改善箇所説明図

フロントブレーキキャリパー

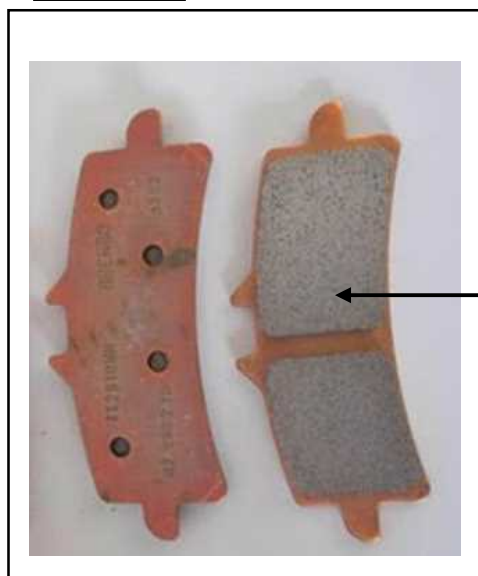
基準不適合発生箇所

基準不適合発生箇所

フロントブレーキにおいて、製造工程管理が不適切なため、ブレーキパッドのプレートへの接合が不十分なものがある。そのため、雨等により腐食し、ブレーキパッドがプレートから剥離して、最悪の場合、フロントブレーキが効かなくなるおそれがある。

全車両、フロントブレーキパッドの製造番号を確認し、対象の場合は当該パッドを対策品に交換する。

識別 対策後は車台番号の末尾付近に白色のペイントマークを塗布する。
